**Modulo per la presentazione delle osservazioni per i piani/programmi/progetti sottoposti a procedimenti di valutazione ambientale di competenza statale**

ID: Codice procedura (ID\_VIP/ID\_MATTM):10844

Impianto per la produzione di energia elettrica da fonte eolica, costituito da 6 aerogeneratori della potenza complessiva di 37,2 MW, un sistema di accumulo da 25 MW e relative opere connesse in località "Rempillo" nel comune di Pitigliano (GR).

# TESTO DELLE OSSERVAZIONI

Immagine n. 5 Intervisibilità degli impianti eolici della provincia di Viterbo anche in quella di Grosseto, in particolare nel pitiglianese.

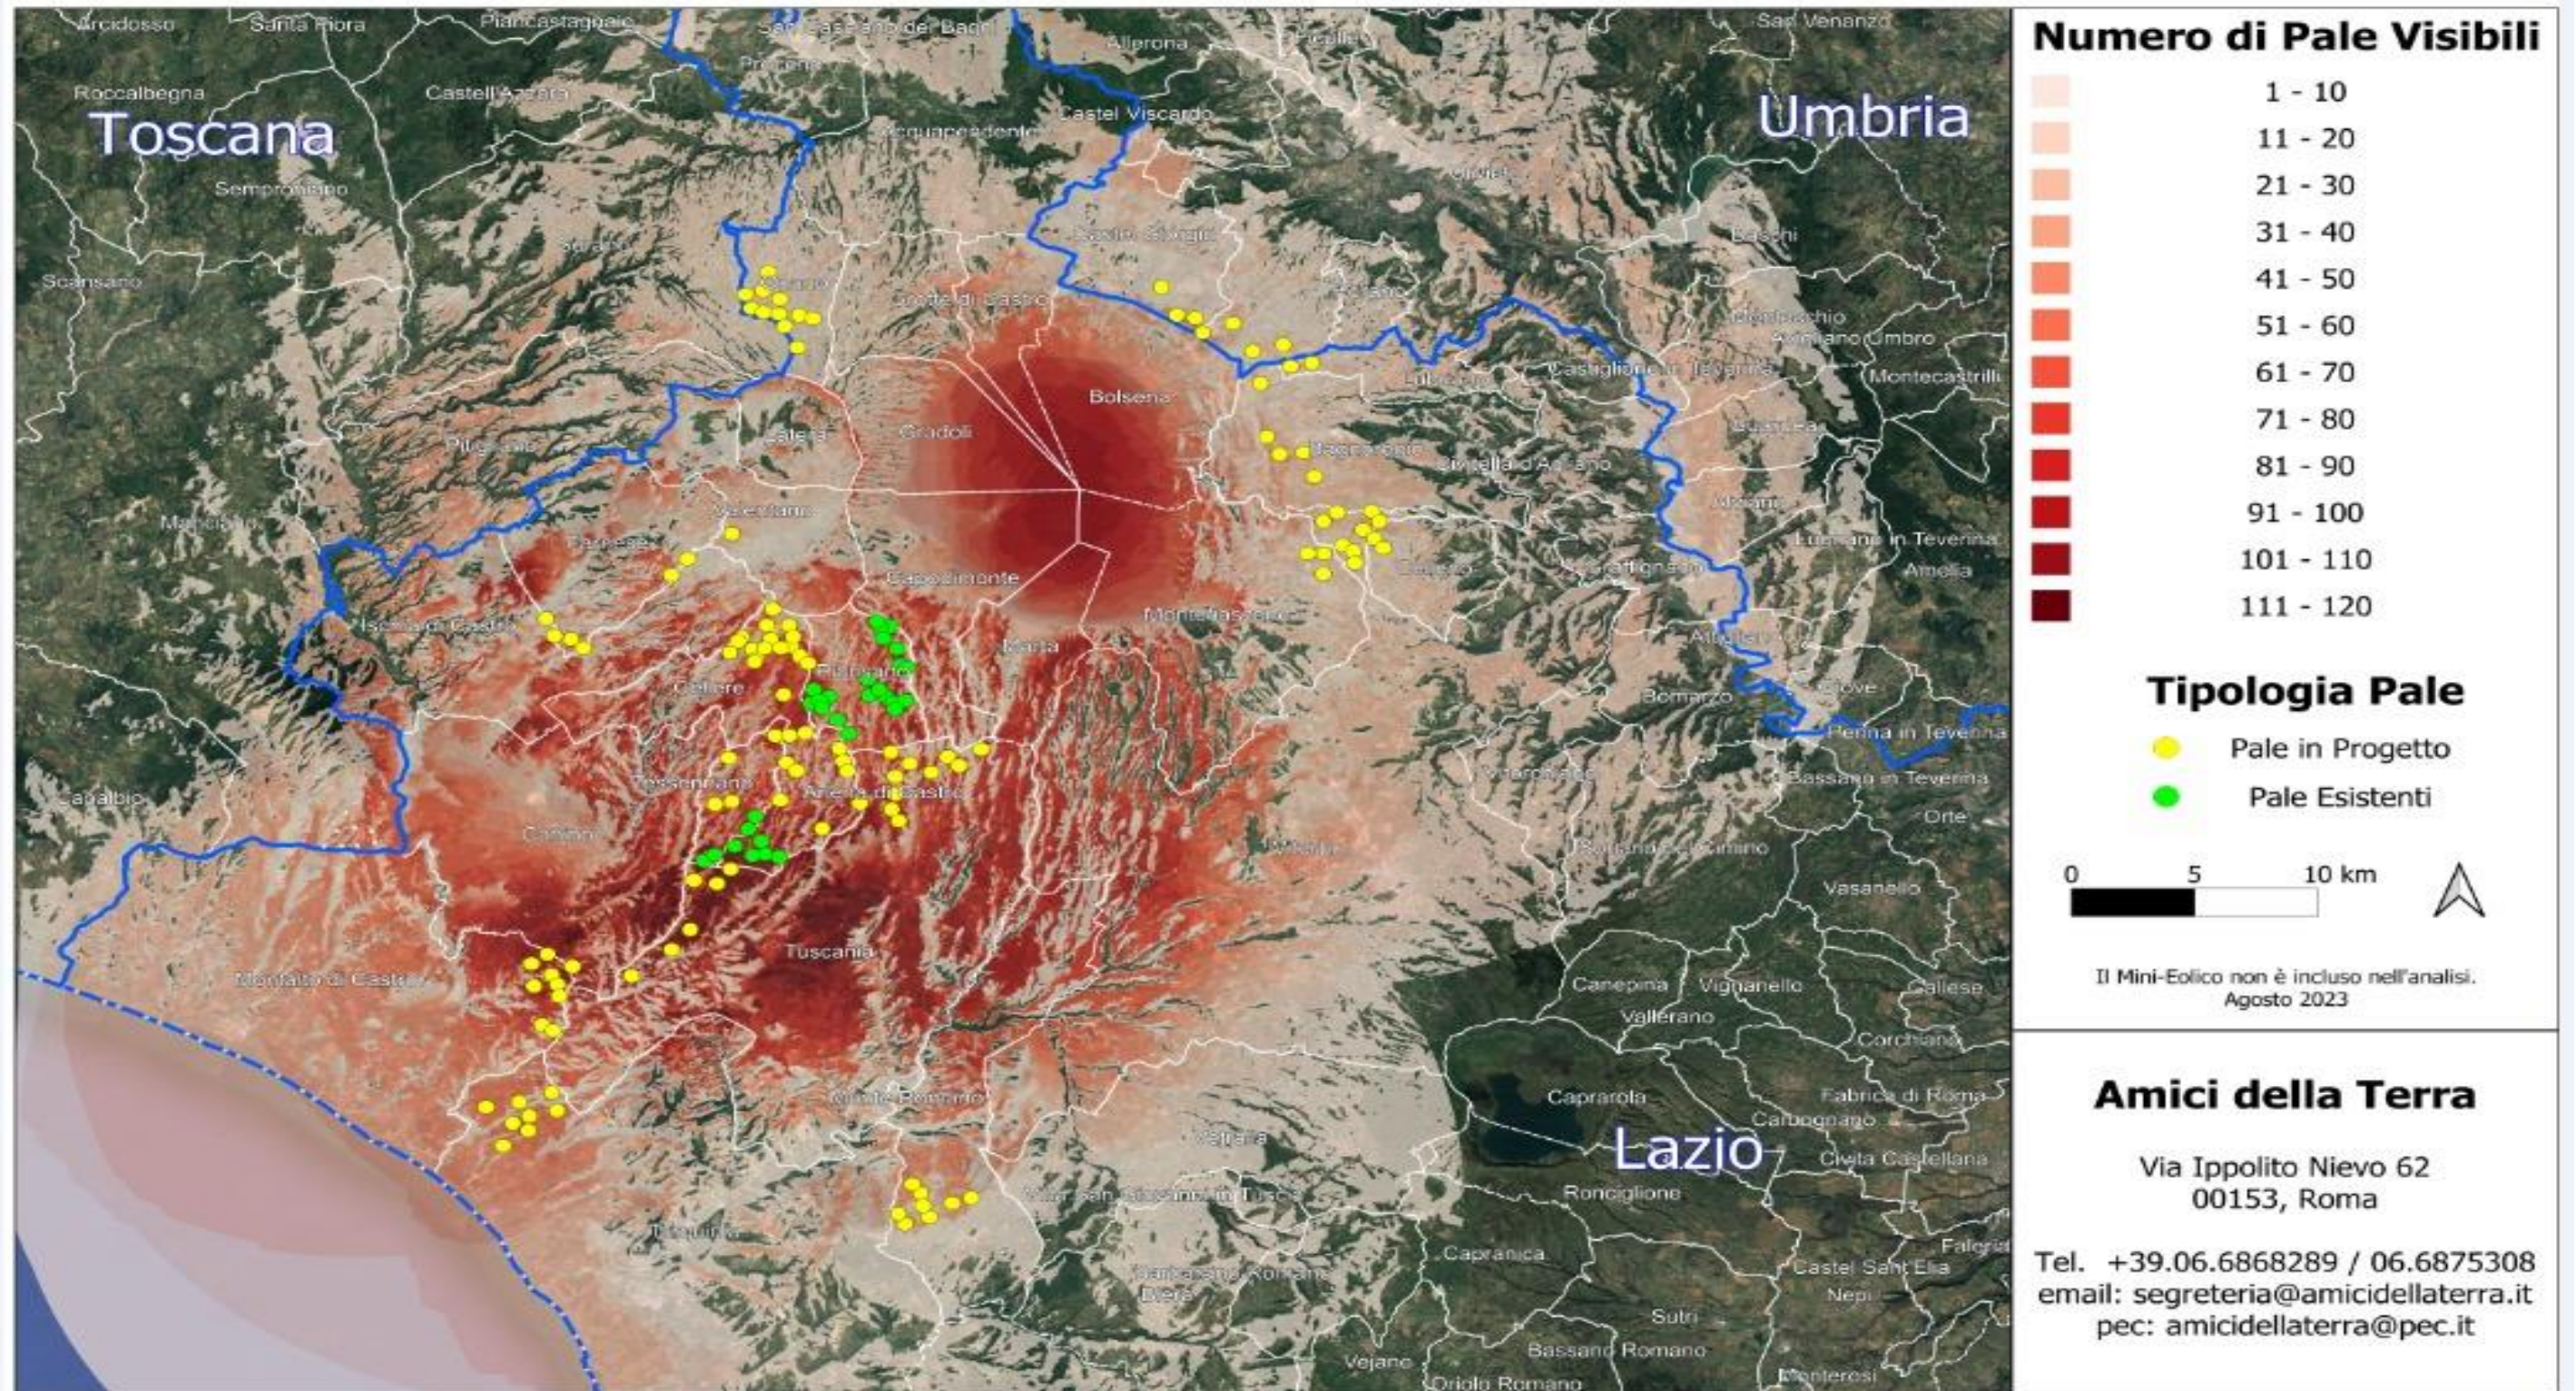
Quindi anche la Regione come Ente deputato dalla normativa nazionale a legiferare sulle aree idonee e non idonee si è espressa riguardo al fatto che abbia assolto ai doveri e alle quote stabilite dal PNIEC e in ambito regionale la provincia di Viterbo è stata quella con il più alto tasso di impianti FER tra tutte e quindi ormai satura ed il cumulo degli impianti FER installati, autorizzati e in progetto rappresenta una **elevata criticità per la sostenibilità ambientale di ulteriori eventuali iniziative.** L'impianto eolico “Rempillo” pur essendo “esterno al confine provinciale e regionale ma nelle sue immediate vicinanze ( a soli 100 metri i primi due aerogeneratori) oltre ad impattare sul territorio e sulle economie di tre Comuni del Lazio ( Farnese, Valentano e Latera) si trova nelle fasce di rispetto dei Beni di notevole interesse pubblico come si è evidenziate nelle Osservazioni nn. 1 e 2 e crea anche degli impatti negativi anche sui beni naturalistici come verrà dettagliato nell'Osservazione n. 4. Inoltre andrebbe a sommarsi al già enorme cumulo di impianti eolici e fotovoltaici e geotermici che già creano una elevata criticità ambientale nella provincia di Viterbo e interferiscono anche con il territorio toscano come si può vedere dalle immagini nn. 4 e 5
